Zeitschrift: **Schweizerische Bauzeitung**

Band (Jahr): **99/100 (1932)**

Wettbewerb für ein Frauenspital in Aarau.

WETTBEWERB FÜR EIN FRAUENSPIITAL DER KANTONALEN KRANKENANSTALT IN AARAU.

V. Preis (1290 Fr.), Entwurf Nr. 3.
Verfasser Arch. W. Richner
i. Fa. Richner & Anliker, Aarau.

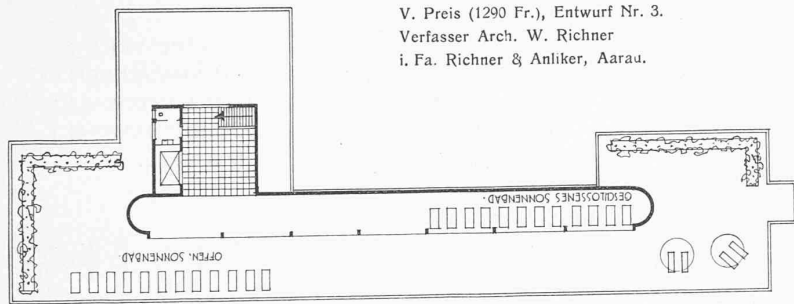
Nr. 3 „Unterordnung“. Kubikinhalte 19 716 m³. Die Stellung des Baues ist grundsätzlich richtig. Dagegen bedingt die vorgesehene Anfahrt unnötigerweise den Abbruch der Gärtnerwohnung. Die räumliche Disposition ist im allgemeinen richtig. Die septische Abteilung im III. Stock würde zweckmässiger in ein unteres Geschoss verlegt, ebenso die Assistentenwohnung. Gut belichtete Korridore und zweckmässige Anordnung der Treppen. In der geburtshilflichen Abteilung fehlt ein Einbettzimmer. Die Teeküchen liegen, besonders

in der geburtshilflichen Abteilung, zu weit ab von den dort befindlichen Kinderzimmern. Die direkte Verbindung einiger Räume und besonders der Aborte mit dem Windfang des Hauptzuganges ist unerwünscht. Die lichte Geschosshöhe von rd. 3,20 m ist für die Operationsabteilung zu gering. Die Ausmasse des Sonnenbades auf dem Dach entsprechen nicht der Bettenzahl und gehen über das Bedürfnis hinaus. Bezüglich des Aufbaues gilt das zum Entwurf Nr. 2 Gesagte.

6. Rang, Nr. 63 (Ankauf).
Arch. Alfr. Gradmann, Zürich.
Grundrisse 1 : 600.
Südfront und Schnitt 1 : 700.

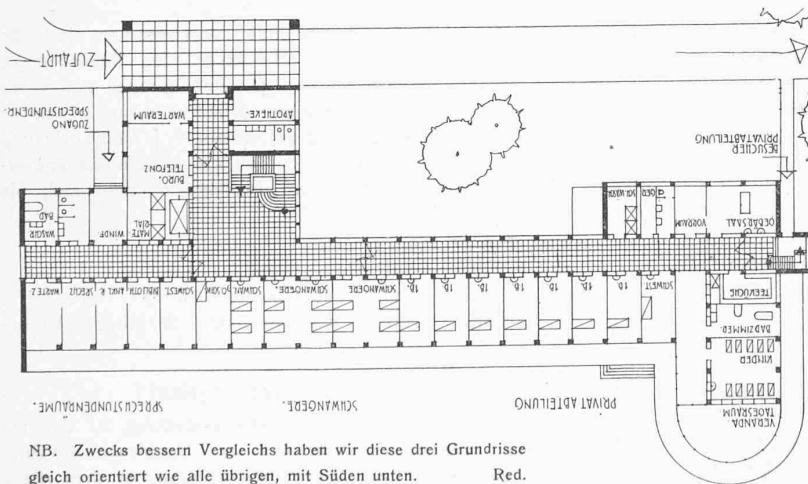
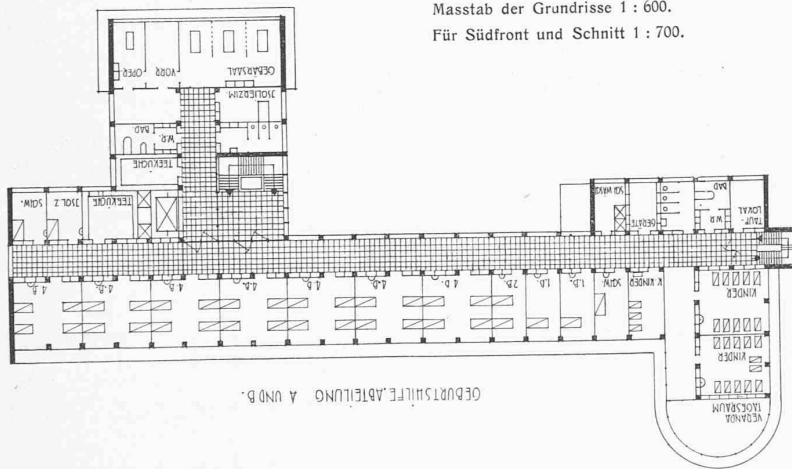
Nr. 63 „Pro femina“. Kubikinhalte 20 286 m³. Die Situation ist richtig, doch wäre eine flüssigere Führung der Ringstrasse vorzuziehen. Die Krankenabteilungen sind im allgemeinen richtig dis-

poniert. Die Lage der septischen Abteilung zwischen Sprechstunden-Abteilung und Behandlungsstrakt ist zu beanstanden. Die Belichtung der Gänge ist ausreichend, die der Mittelhallen jedoch zu karg. Die Organisation der Operationsabteilung ist gut; doch sollten die Operationssäle eine grössere Höhe erhalten. Im Aufbau kommt das Konstruktionsprinzip klar zum Ausdruck; eine niedrige, geschlossene Fensterbrüstung wäre indessen den vorgeschlagenen teuren, bis an den Fussboden durchgehenden Verglasungen vorzuziehen. Während die Mittelpartie der Nordfront gut gelöst erscheint, bringen die seitlichen Nebentreppen und Loggien eine gewisse Unruhe in den Baukörper.
